N/Réf. : IXL20634_728_PU
Gest. : MB/XX
V/Réf. : PU2024/118-51/180
Corr: Belinda Delpierre
NOVA : 09/XFD/1936342

IXELLES. Avenue Brugmann, 180 (arch. Albert DUMONT)
(= zone de protection de trois immeubles Art-Nouveaux situés Av. Molière 177 et de la maison personnelle du peintre Verdussen située Av. Brugmann 211 / Inventaire)
DEMANDE DE PERMIS D'URBANISME : mettre en conformité la division d'une maison unifamiliale en quatre logements, les transformations en façade avant et l'extension arrière, au 1er étage, et construire une extension au 2ème étage et une lucarne arrière

Avis de la CRMS

En façade avant

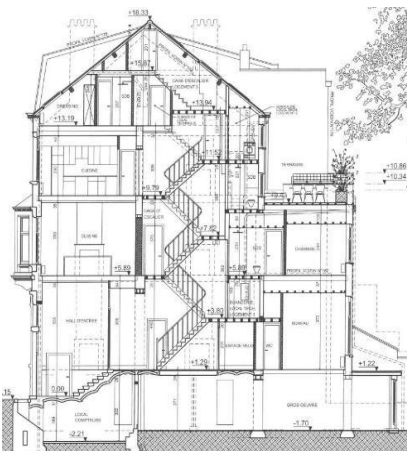
- La création de la lucarne en versant de toiture à rue est abandonnée et les deux vélux existants sont remplacés par des nouveaux ;
- Placement de petits-bois collés décoratifs dans les impostes ;
- Remplacement des deux châssis dans la travée de la porte d'entrée par un modèle sans T ;
- Remplacement de la porte d'entrée et démolition du linteau en pierre bleue ;

La CRMS accueille très positivement l'abandon de la grande lucarne en façade avant, peu intégrée à la qualité et à la composition asymétrique du bien ainsi que de l'environnement de grande qualité auquel il participe, y compris la zone de protection des biens classés.

*Coupe projetée de la présente demande.
Image tirée du dossier.*

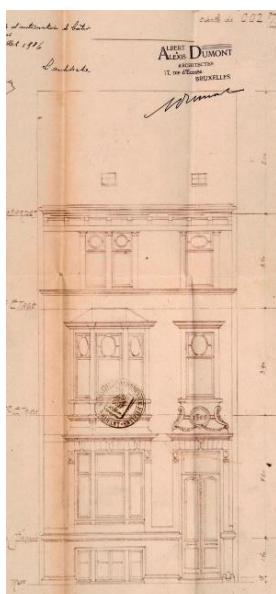
- La cour anglaise, le jardin et l'escalier donnant accès au jardin depuis le sous-sol sont réaménagés selon la situation de droit de 1906 ;
- La terrasse du rez-de-chaussée est réduite afin de revenir à la situation de droit. Un garde-corps sera également installé ;
- Les terrasses au 2^e et 3^e étage sont supprimées et deviennent des toitures plates végétalisées inaccessibles ;
- La composition de la lucarne arrière est revue ;

Élévation projetée de la présente
demande. Image tirée du dossier.

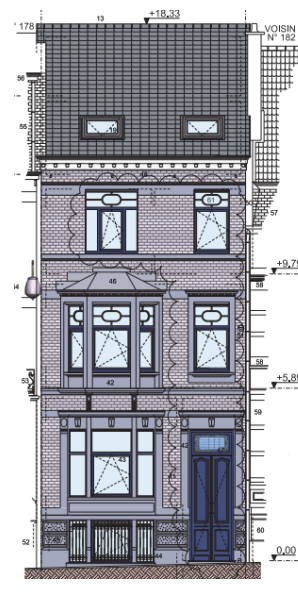
S'agissant de la façade avant, la CRMS constate que les élévations projetées dans le dossier présentent des proportions de baies différentes de celles observées sur les photos de la situation existante. Il semble y avoir une erreur soit de représentation soit dans le relevé architectural.

Par ailleurs, la réalisation de la façade lors de la construction, a sans doute pris des libertés au regard du plan d'archives de 1906, qualifié « de droit » dans le dossier. En effet, les baies actuelles (voir photo) présentent des proportions différentes de celles de la situation du plan archives de 1906. Le linteau en pierre bleue et le vitrail de la porte d'entrée pourraient, quant à eux, être d'origine, bien que non dessinés sur le document de 1906. Les dessous de loggia et de baie du 1^{er} étage différent, eux aussi, du plan de 1906. Des interventions (non documentées) peuvent également être intervenues depuis.

Enfin, les châssis actuels des étages, à double cadre, sont de facture récente et leur division est, de toute évidence, différente de celle de la maison à l'origine qui n'est, in fine, pas documentée dans le dossier et qui, en tout état de cause, ne correspond pas fidèlement à celle sur le document de 1906.

Dans ce contexte, la proposition de rappliquer des petits-bois collés sur les impostes de châssis de facture récente, outre qu'elle n'est pas qualitative et cohérente constructivement, n'est pas acceptable en termes de proportions (nb : l'analyse n'est pas facilitée par les erreurs de représentation), de profilés, ...

La CRMS souscrit au remplacement de la porte d'entrée par un modèle plein, en bois, s'inspirant du dessin de 1906, mais elle demande que le linteau en pierre bleue et le vitrail, qui pourraient être l'origine, soient maintenus. Cela suppose donc de revoir le dessin et les proportions ou de chercher à mieux documenter la situation d'origine, comme pour les châssis.

La recommandation de remédier à la perte des châssis beaux-arts, dans l'avis précédent² de la CRMS, incitait à procéder à un remplacement complet des châssis, fondé sur une documentation de la réelle situation d'origine, avec un relevé correct de la façade et en recourant à des modèles en bois de qualité, avec des proportions, profilés et une teinte renouant avec les châssis démontés. L'analyse d'éléments de châssis d'origine conservés (au rez-de-chaussée ou autour du vitrail ?), pourrait aider à documenter la situation ancienne. Concernant la teinte, une stratigraphie sur ces mêmes éléments permettrait peut-être de déterminer la couleur d'origine. Il est cependant probable, pour ce type de bien, que le blanc cassé, comme visible sur une photo de 1980, soit la

couleur originelle. Il est, en tous les cas, essentiel que la teinte soit uniforme sur tous les châssis de la façade afin de garder la cohérence d'ensemble.
